10.4 Målsat situationsplan

Afstand til skel.

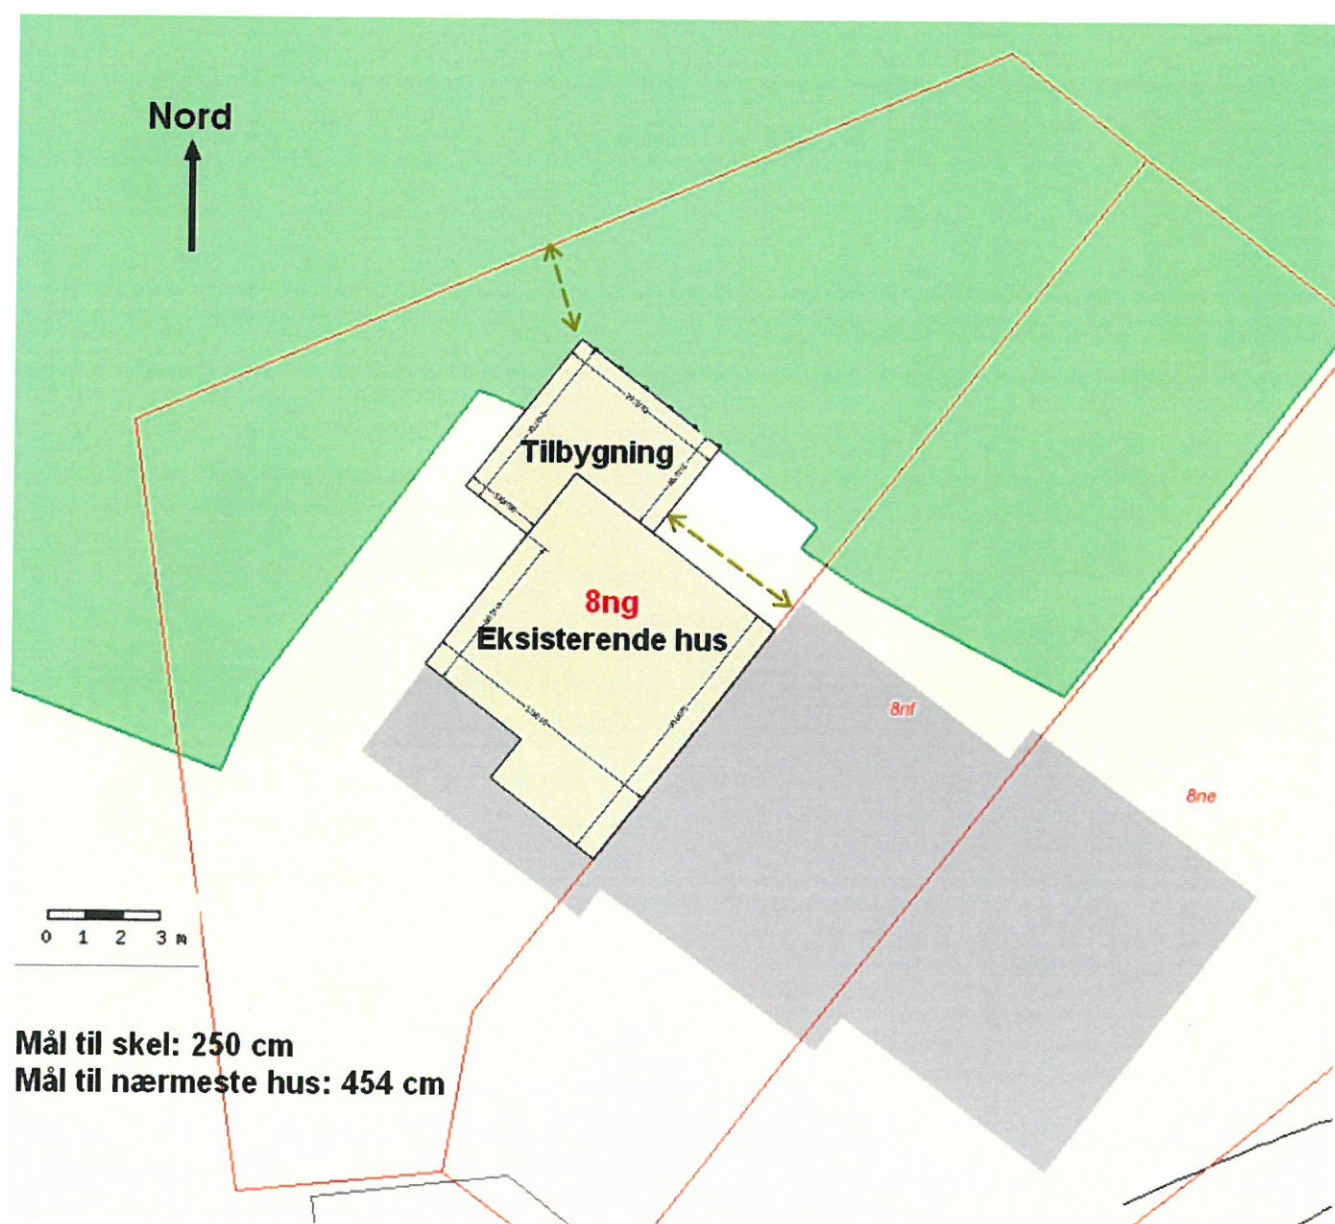
Vi havde, i vores første ansøgning, ikke opfattet det som et problem at komme tættere end de 2,5 m på skel og har derfor heller ikke været specielt omhyggelige med denne opmåling. Dette skyldes, at der i § 8.3 i lokalplan 93 står, "FÆLLES FOR OMRÅDE I OG II. Boliger, tilbygninger, carporte, skure m.m. må opføres i naboskel og i skel mod område V." Da område I, som vi bor i, ikke grænser op til område V, men til IV, har vi tolket det sådan at reglen også gælder i forhold til område IV, da reglen ellers ikke ville gælde for område I som overskriften siger.

Som en konsekvens af jeres fortolkning af lokalplanens §8.3, altså at reglen kun gælder i forhold til område V, har vi lavet en nøjagtig opmåling af afstanden fra tilbygningen nordlige hjørne til skel og fundet at afstanden, med den første grundplan, kun er 2,3m. Vi har derfor tilrettet tegninger og øvrige oplysninger, for at overholde afstanden på 2,5 m til skel.

10.7 Angivelse af faktiske koter og terrænreguleringer på facadetegninger

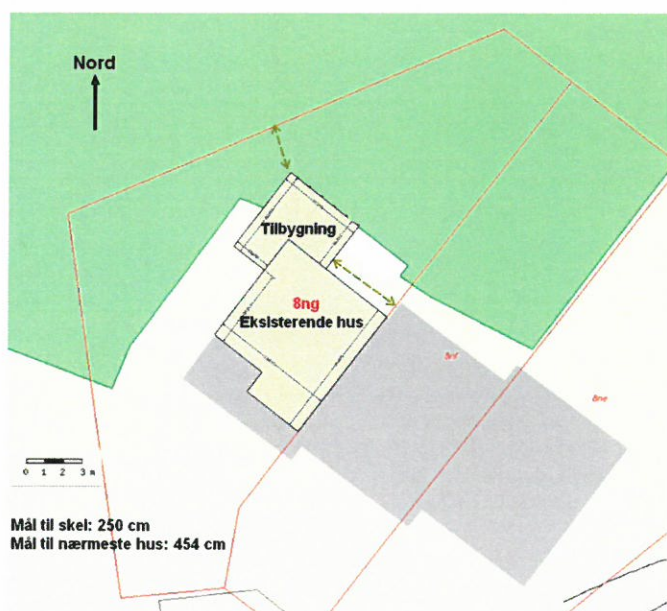
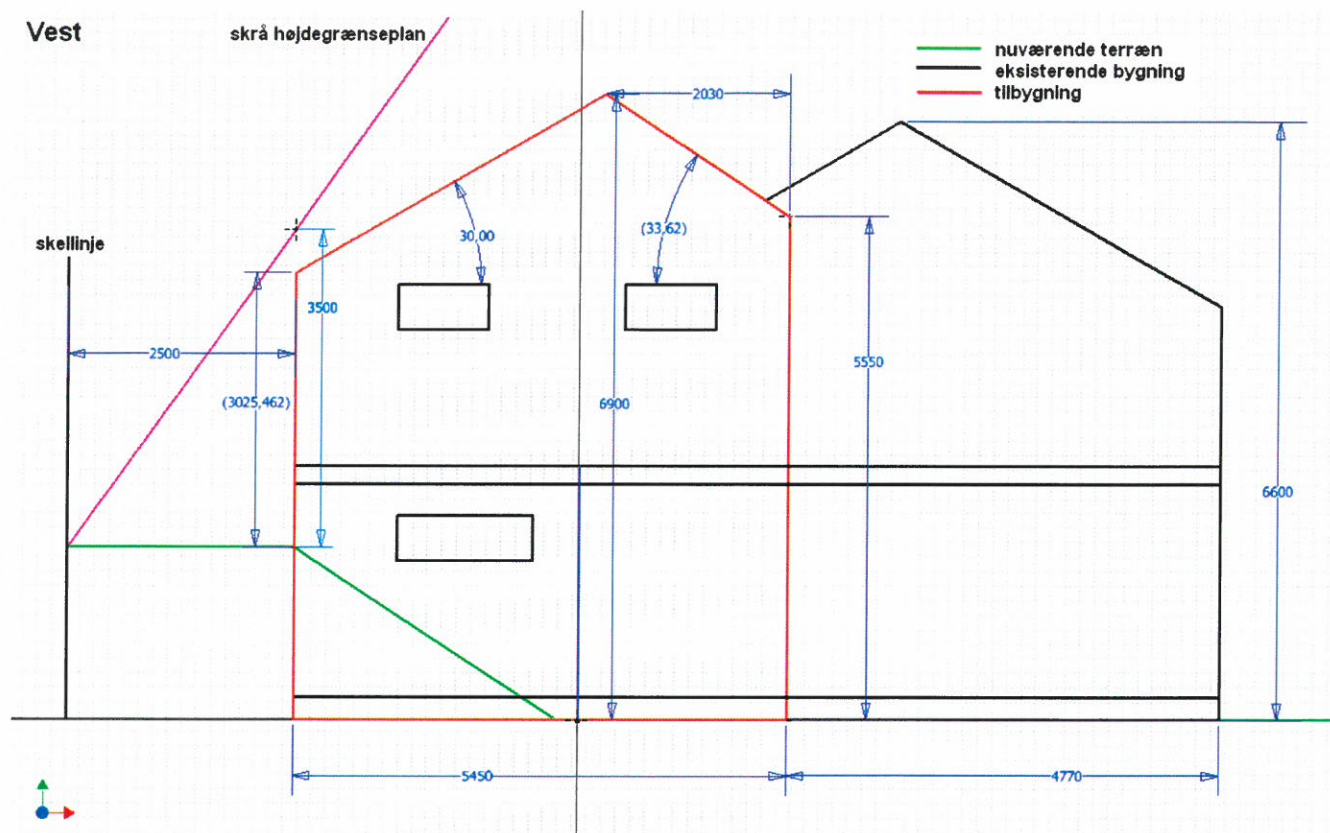
Billedet viser terrænet i samspil med den færdige tilbygning. Terrænreguleringen foretages kun for dele af tilbygningens grundplan. (se rød skravering på tegning til venstre.)
